**AVIS RELATIF À LA PROTECTION
CONTRE LES EVENTUELS EFFETS NOCIFS ET NUISANCES
PROVOQUÉS PAR LES RAYONNEMENTS NON IONISANTS
GÉNÉRÉS PAR DES ANTENNES ÉMETTRICES STATIONNAIRES**

Commune : SERAING - Exploitant : ORANGE

Rapport n° 2287 / 2025

Figure 1 : Vue en plan des lieux de séjour et des points de contrôle

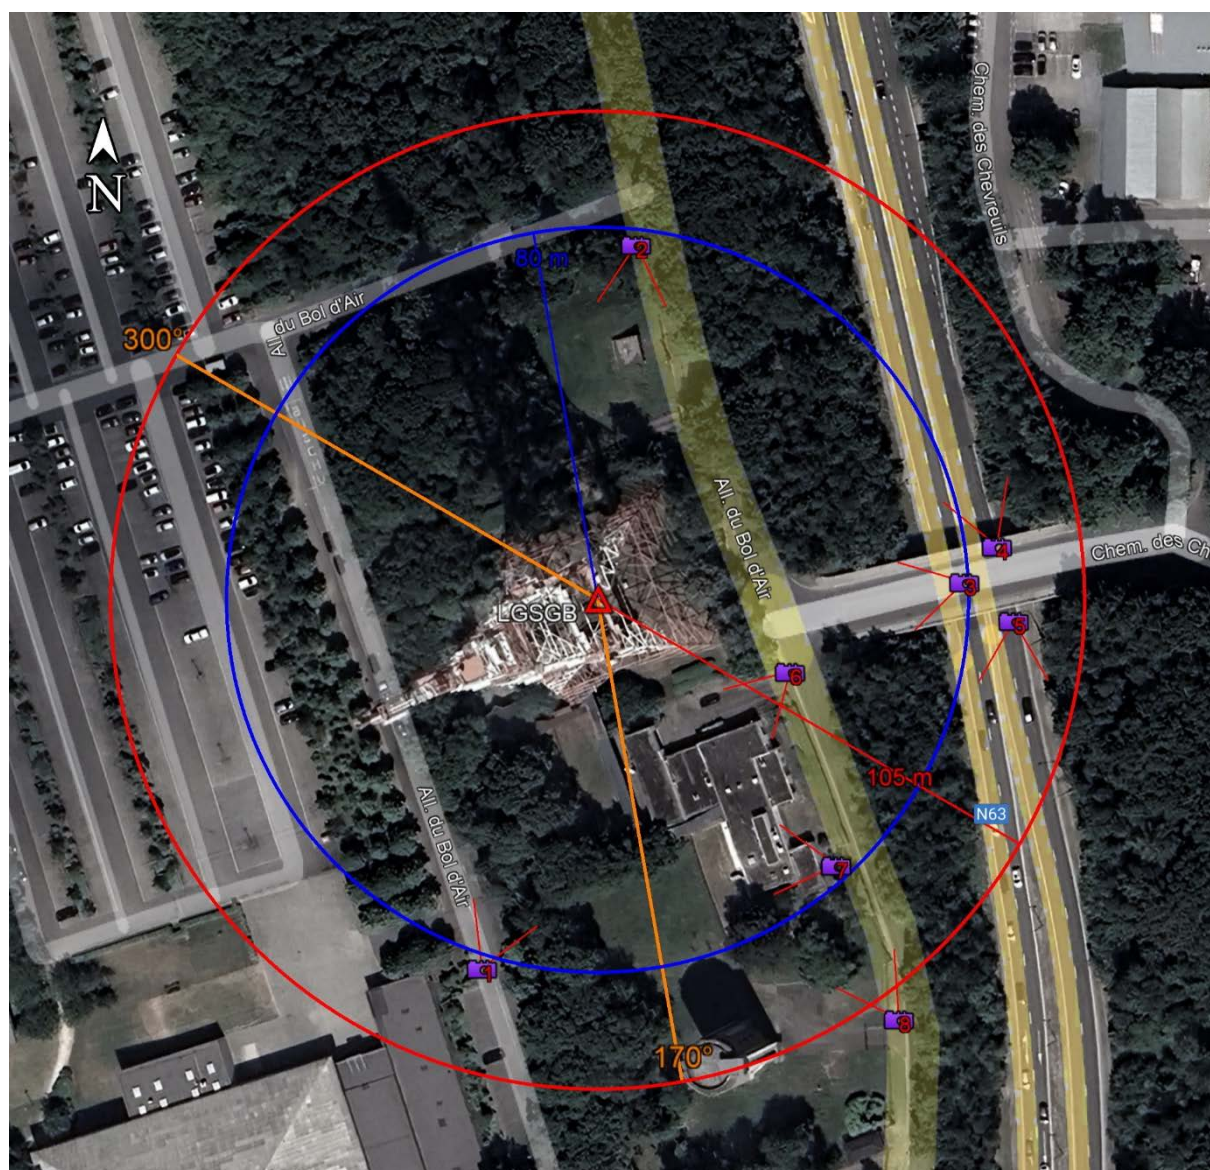
- le numéro du point de contrôle repris sur un des plans de la figure 1;
- le numéro du LS dans lequel se trouve le point de contrôle de la 1^{ère} colonne ;
- l'atténuation d'obstacle prise en compte pour le calcul de l'indice d'exposition dans le LS ;
- le résultat du calcul de l'indice d'exposition.

N° point de contrôle	LS	Atténuation (dB)	Indice d'exposition relatif à la limite par installation IE_i
8	LS1	3,0	0,021
6	LS1	3,0	0,018
3	LS1	3,0	0,014
5	LS1	3,0	0,013
1	LS1	3,0	0,012
7	LS1	3,0	0,011
4	LS1	3,0	0,010
2	LS1	3,0	0,009

En ce qui concerne les antennes de l'installation mentionnées dans le tableau 1, la distance maximale à laquelle la limite pourrait être atteinte, à l'extérieur, est égale à 101,6 m. S'il n'y a pas de LS à une distance inférieure, les antennes respectent forcément la limite d'immission.

Dans le cas des LS situés à l'intérieur des bâtiments, une atténuation d'obstacle est prise en compte et il en résulte que la distance maximale à laquelle la limite pourrait être atteinte se réduit à 77,1 m.

Figure 2 : Vue en plan des installations d'antennes dans un rayon de 300 mètres autour de l'installation faisant l'objet de la demande d'avis

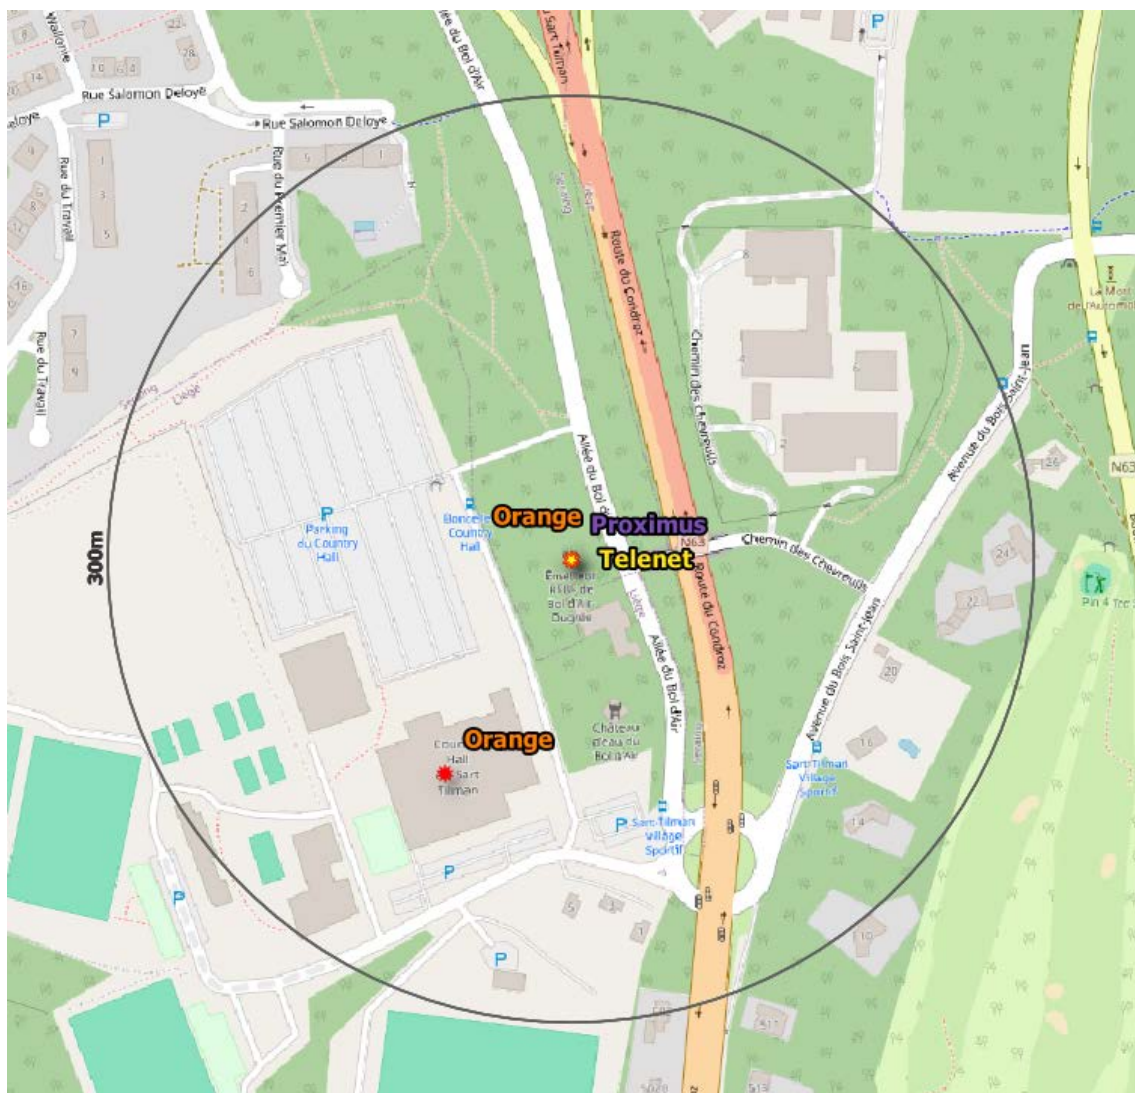
Le plan en projection verticale de la figure 2 indique la localisation des installations d'antennes émettrices stationnaires visées par le décret et situées dans un rayon de 300 mètres autour de l'installation référencée dans le paragraphe 2 et localisée au centre du cercle. Les données de localisation de ces antennes et les avis correspondant sont accessibles via le cadastre en ligne des antennes émettrices stationnaires⁸. Les installations prises en compte dans l'évaluation du respect de la limite cumulative sont les installations d'antennes émettrices déclarées en service par l'exploitant à la date du présent avis, à l'exception de l'installation référencée dans le paragraphe 2 et éventuellement d'autres installations ayant fait l'objet d'une demande d'avis à la même date et qui sont situées à l'intérieur de la zone de 300 mètres de rayon.

- il y a au plus 4 installations d'antennes émettrices stationnaires présentes dans la zone d'évaluation de 300 mètres de rayon représentée dans la figure 2, y inclus l'installation référencée dans le paragraphe 2 : la limite cumulative définie à l'article 4, §2 du décret est nécessairement respectée dans les lieux de séjour à l'intérieur de la zone d'évaluation de 300 mètres de rayon ;

Compte tenu des considérations ci-dessus, il apparaît que l'intensité du rayonnement électromagnétique généré, dans les lieux de séjour situés dans un rayon de 300 mètres autour de l'installation référencée dans le paragraphe 2, par l'ensemble des antennes émettrices stationnaires de l'ensemble des exploitants du même site d'antennes émettrices stationnaires respecte la limite fixée à l'article 4, § 2 du décret.
